東海第二発電所 設計及び工事計画に係る説明資料
コメント回答
(地中連続壁の不具合事象の全容)

2024年6月18日
日本原子力発電株式会社

コメント①「不具合事象の全容」

南基礎中実部側地中連続壁面の観察結果

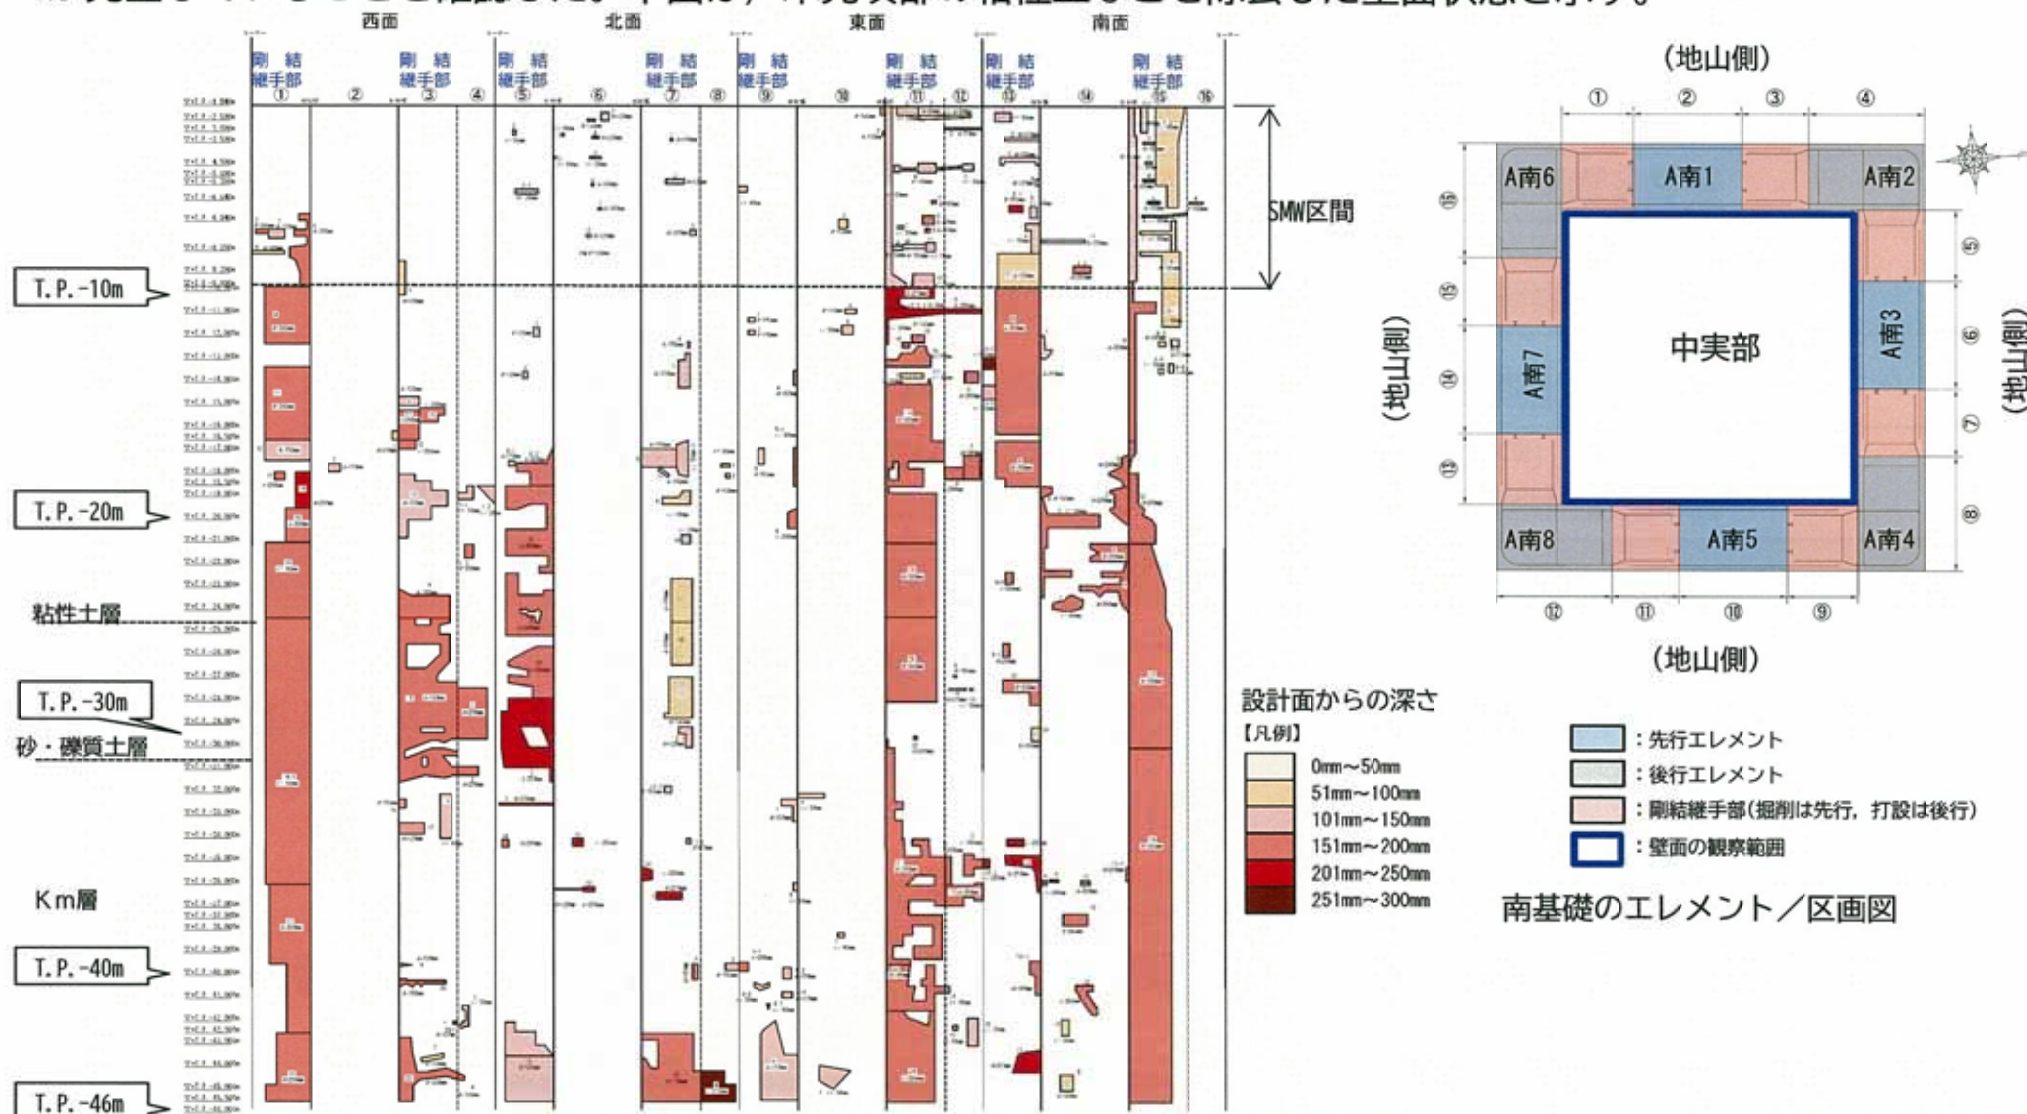
- 基準適合性を判断するために必要な調査項目を網羅的に整理し、不具合事象の全容を示すこと
- 調査結果を踏まえた既工認との相違点を網羅的に整理して説明すること

構造物形状に関する調査のうち、南基礎の壁厚（未充填）に関する調査結果は下記のとおりである。
（コンクリート未充填部は「未充填部」と表現）

対象範囲			調査結果
中実部側	剛結継手部	T. P. -45.5m※以浅	・ 施工記録（超音波探査）：設計壁厚を満足する掘削幅を確保 ・ 目視観察：全区画で未充填部を確認（最大深さ30cm）
		T. P. -45.5m以深	・ 施工記録（超音波探査）：設計壁厚を満足する掘削幅を確保
	非剛結継手部	T. P. -45.5m以浅	・ 施工記録（超音波探査）：設計壁厚を満足する掘削幅を確保 ・ 目視観察：全区画で小規模な未充填部の点存在を確認（最大深さ27cm）
		T. P. -45.5m以深	・ 施工記録（超音波探査）：設計壁厚を満足する掘削幅を確保
地山側	剛結継手部		・ 施工記録（超音波探査）：設計壁厚を満足する掘削幅を確保 ・ 音響探査+コア採取：全区画で未充填部を確認（最大深さ16cm）
	非剛結継手部		・ 施工記録（超音波探査）：設計壁厚を満足する掘削幅を確保 ・ 音響探査+コア採取：④，⑭区画を除く区画で未充填部を確認（最大深さ4cm）

南基礎の中実部からの観察により、地中連続壁にコンクリートの未充填（未充填の状況によっては鉄筋の露出）が発生していることを確認した。下図は、未充填部の粘性土などを除去した壁面状態を示す。

北基礎中実部側地中連続壁面の観察結果

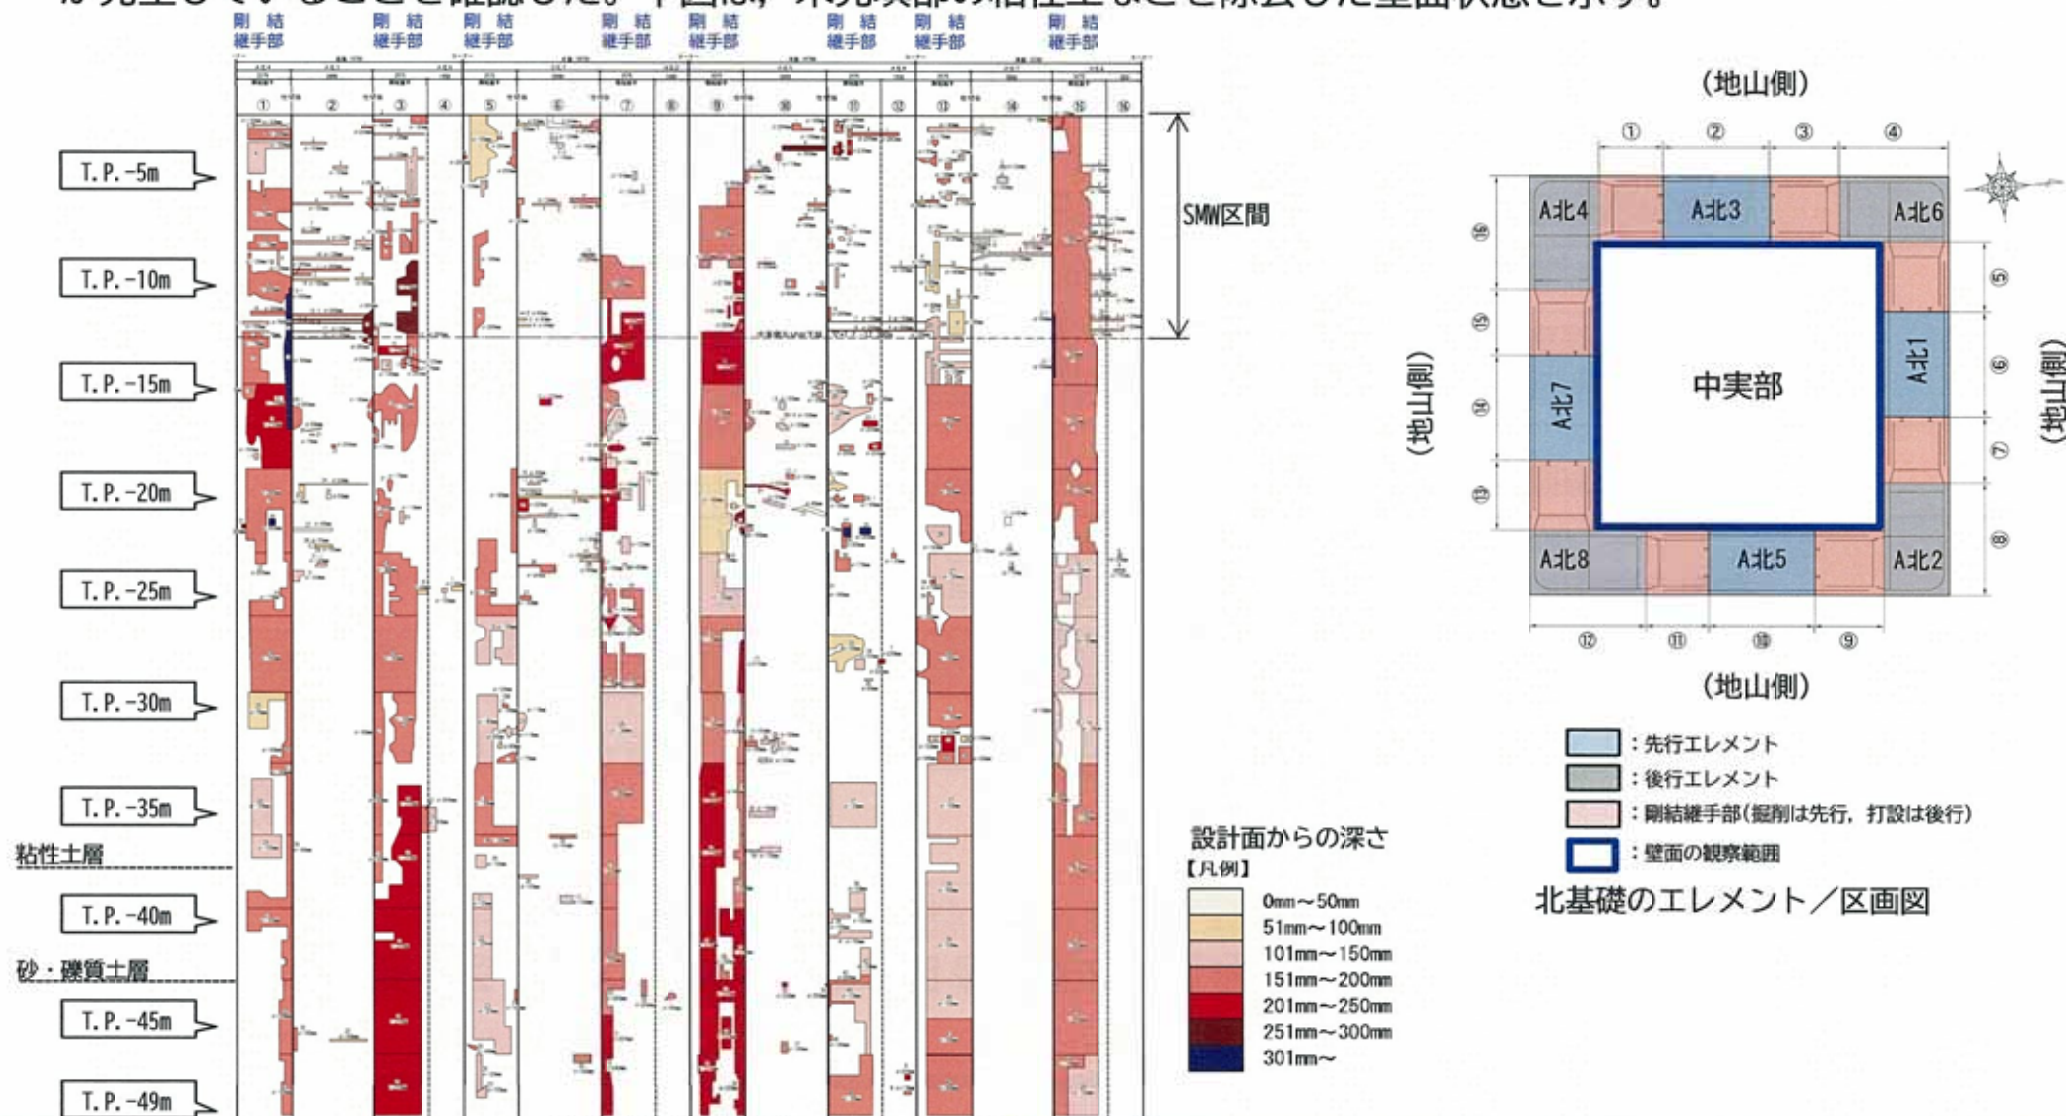
- 基準適合性を判断するために必要な調査項目を網羅的に整理し、不具合事象の全容を示すこと
- 調査結果を踏まえた既工認との相違点を網羅的に整理して説明すること

構造物形状に関する調査のうち、北基礎の壁厚（未充填）に関する調査結果は下記のとおりである。

対象範囲			調査結果
中実部側	剛結継手部	T. P. -49.0m※以浅	・ 施工記録（超音波探査）：設計壁厚を満足する掘削幅を確保 ・ 目視観察：全区画で未充填部を確認（最大深さ70cm）
		T. P. -49.0m以深	・ 施工記録（超音波探査）：設計壁厚を満足する掘削幅を確保
	非剛結継手部	T. P. -49.0m以浅	・ 施工記録（超音波探査）：設計壁厚を満足する掘削幅を確保 ・ 目視観察：全区画で小規模な未充填部の点在を確認（最大深さ30cm）
		T. P. -49.0m以深	・ 施工記録（超音波探査）：設計壁厚を満足する掘削幅を確保
地山側	剛結継手部		・ 施工記録（超音波探査）：設計壁厚を満足する掘削幅を確保 ・ 音響探査＋コア採取：⑦区画を除く区画で未充填部を確認（最大深さ15cm）
	非剛結継手部		・ 施工記録（超音波探査）：設計壁厚を満足する掘削幅を確保 ・ 音響探査＋コア採取：⑩，⑭，⑯区画を除く区画で未充填部を確認（最大深さ3cm）

北基礎の中実部からの観察により、地中連続壁にコンクリートの未充填（未充填の状況によっては鉄筋の露出）が発生していることを確認した。下図は、未充填部の粘性土などを除去した壁面状態を示す。

北基礎（コンクリート混じり土砂・碎石除去と鉄筋の高止まり）

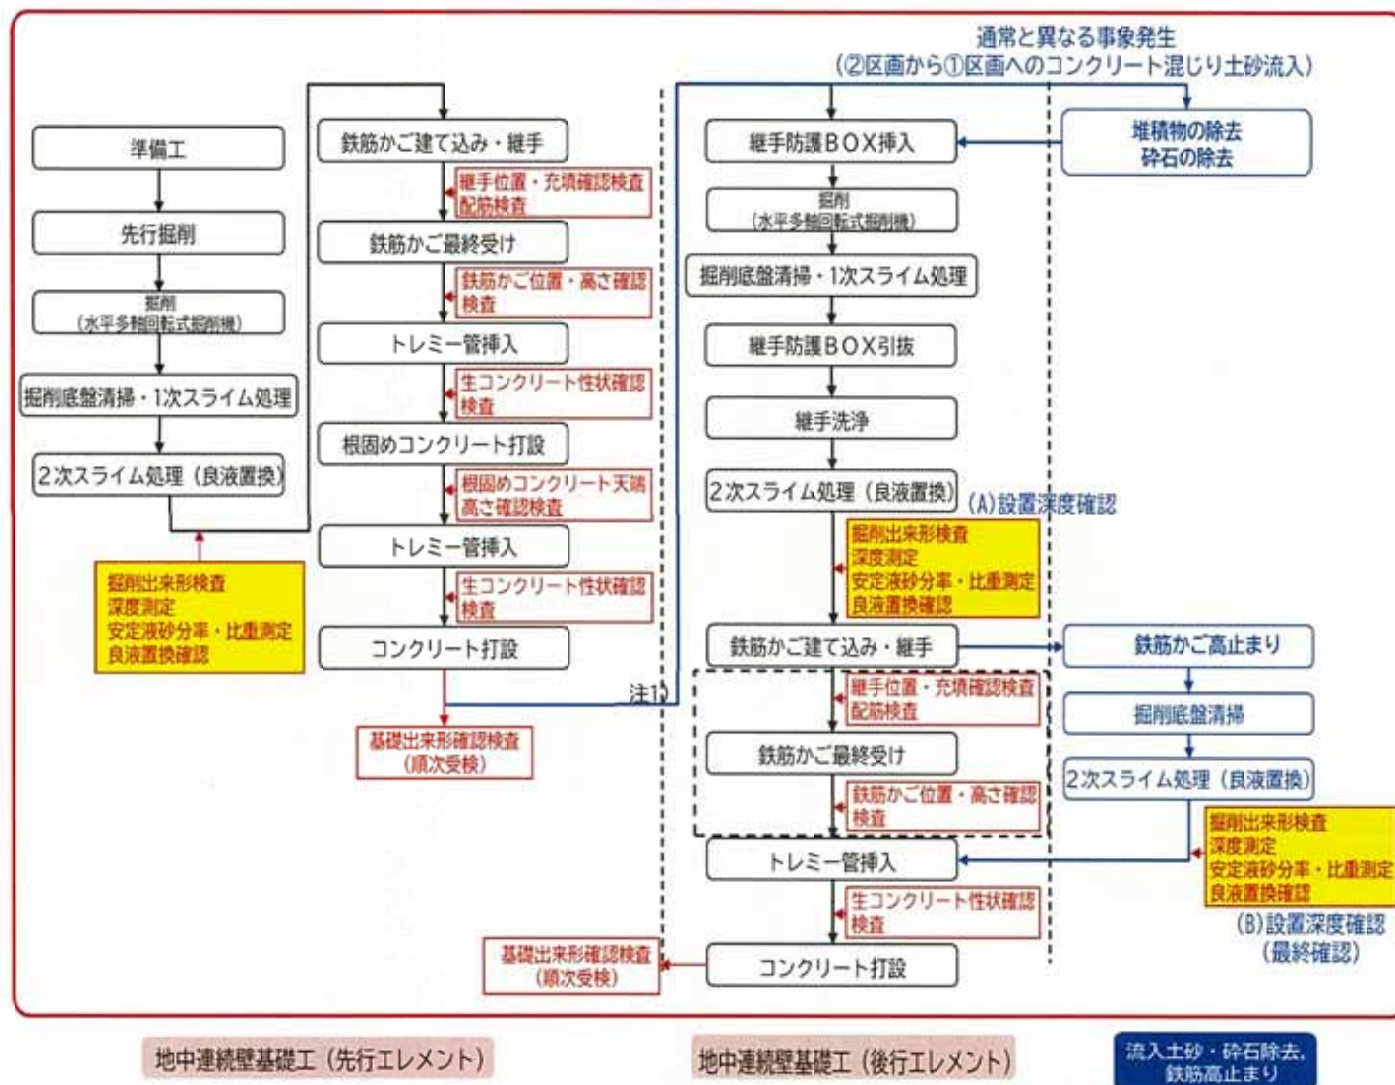
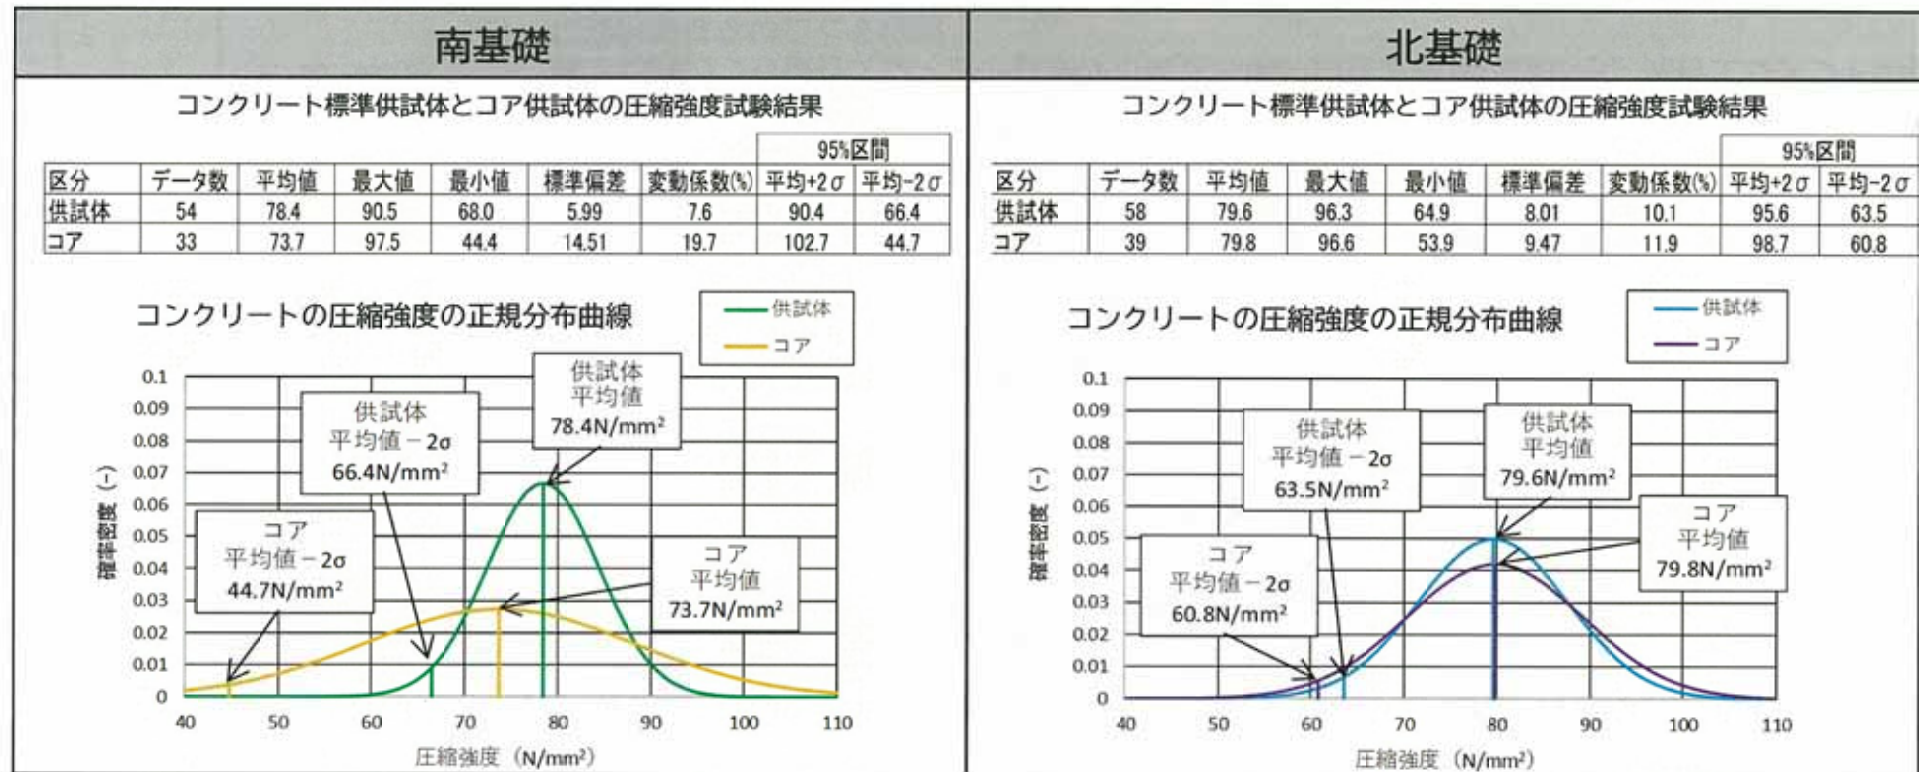
- 基準適合性を判断するために必要な調査項目を網羅的に整理し、不具合事象の全容を示すこと
- 調査結果を踏まえた既工認との相違点を網羅的に整理して説明すること

対象範囲	調査結果
通常施工範囲	- 鉄筋かご建込直前に掘削底盤の清掃（土砂回収）が行われている事、スライム処理後の安定液の砂分率及び比重の計測結果から、管理基準値（砂分率1.0%未満、比重1.01～1.10）を満足していることを確認 - 掘削完了後の深度測定結果から、設計基礎下端まで掘削が完了していることを確認 先行エレメント掘削出来形  後行エレメント掘削出来形 
通常とは異なる事象が確認された区画 （例：北基礎のA北4エリア）	①区画と隣接する②区画のコンクリート打設時に、通常と異なる事象（①区画に土砂・コンクリートが流出）が発生したが、A北4エリアの後行エレメント鉄筋かご建込み直前に①区画の土砂・コンクリートを撤去し、スライム処理後の安定液の砂分率及び比重の計測結果から、管理基準値（砂分率1.0%未満、比重1.01～1.10）を満足していることを確認。また、深度測定結果から、設計基礎下端まで掘削が完了していることを確認（次頁の(A)） - A北4エリアの後行エレメント鉄筋かご建込み時において、通常と異なる事象（鉄筋の高止まり）が発生した。コンクリート打設直前（掘削底盤の清掃及びスライム処理後）の安定液の砂分率及び比重の計測結果から、管理基準値（砂分率1.0%未満、比重1.01～1.10）を満足していることを確認。また、深度測定結果から、設計基礎下端まで掘削が完了していることを確認（次頁の(B)） （深度測定：検尺テープの先端に重りを付けて測量）  ● 深度測定位置

後行エレメント鉄筋かご建込み時において、通常と異なる事象（鉄筋かごの高止まり）が発生した。

コンクリート打設直前（掘削底盤の清掃及びスライム処理後）の深度測定結果から、設計設置深度まで根入れ長が確保できていることを確認した。

南基礎中実部側
地中連続壁面の観察結果

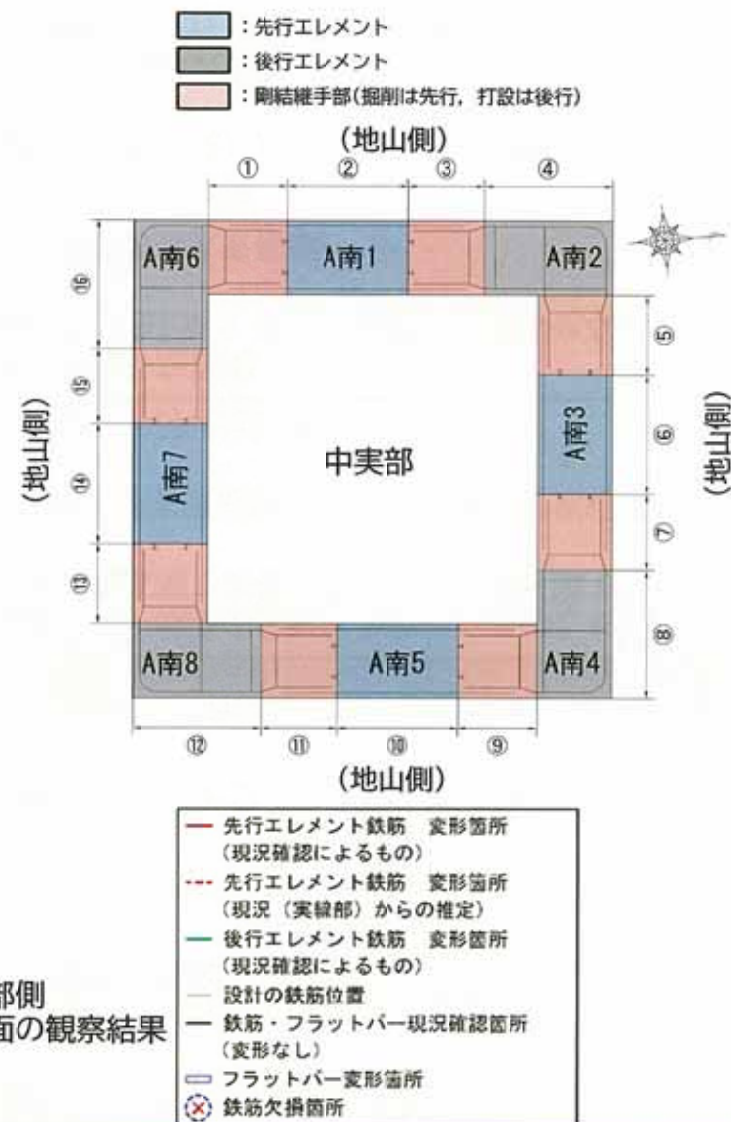
- 基準適合性を判断するために必要な調査項目を網羅的に整理し、不具合事象の全容を示すこと
- 調査結果を踏まえた既工認との相違点を網羅的に整理して説明すること

対象範囲			調査結果
南基礎	中実部側	T.P. -45.5m以浅	- 目視観察の結果、①，⑮，⑯区画で水平鉄筋の変形等を確認。また、①，⑮区画で鉛直鉄筋の変形等が確認されたが軽微 - 施工記録のうち後行エレメント鉄筋かご建込み前の超音波探査記録から、⑮区画の先行エレメントの一部の鉄筋に変形等を確認 ⑮区画で施工中にハンマーグラブの挿入を確認
		T.P. -45.5m以深	- 施工記録のうち後行エレメント鉄筋かご建込み前の超音波探査記録から、先行エレメントの鉄筋に変形等はないことを確認 ⑮区画で施工中にハンマーグラブの挿入を確認
	地山側		- 施工記録のうち後行エレメント鉄筋かご建込み前の超音波探査記録から、⑮区画で土砂撤去作業中の記録に先行エレメントの一部の鉄筋に変形等の可能性を示唆する凸部を確認（鉄筋かご建込み前は当該凸部はなくなった） ⑮区画で施工中にハンマーグラブの挿入を確認 - 地山側の先行エレメントの水平鉄筋と後行エレメントの水平鉄筋の間隔を中実部側からの測定距離から算定した結果、地山側の両鉄筋かごには十分な離隔距離があることを確認 - モックアップ試験の結果、中実部側の水平鉄筋に強制的な変位を与えても、中実部側の鉛直鉄筋並びに地山側の水平鉄筋及び鉛直鉄筋に影響が及ばないことを確認

南基礎の鉄筋の変形等の状況を確認した。A南6（①，⑮，⑯区画）エリアで水平鉄筋で変形等が発生している。
